BENTEGODI, VIA MARCANTONIO

0337

Descrizione prestazionale dell'intervento

Foto del rilievo

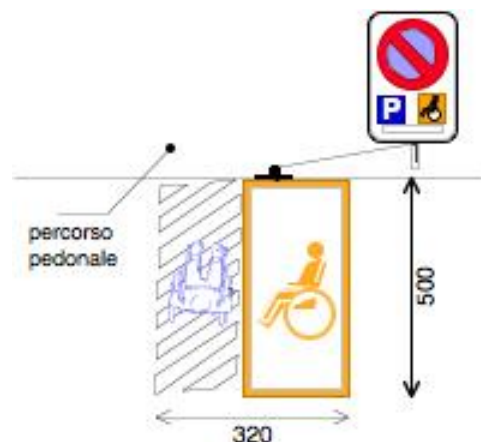
Parcheggio riservato ortogonale al percorso pedonale di **area inadeguata** (Dimensioni inferiori a mt 5x3,20)

Adeguamento delle dimensioni dell'area di parcheggio riservato fino a mt 5x3,20. L'area dovrà essere adeguatamente evidenziata con una segnaletica verticale, posta a cm 220 d'altezza, e da una segnaletica orizzontale che individua una zona di cm 170 di larghezza, relativa all'ingombro dell'autovettura, ed una seconda, di larghezza minima cm 150, necessaria al libero movimento dell'utente in fase di trasferimento.

La zona pedonale, se non complanare, dovrà sempre essere raccordata mediante scivolo (max 6%) con il percorso principale.
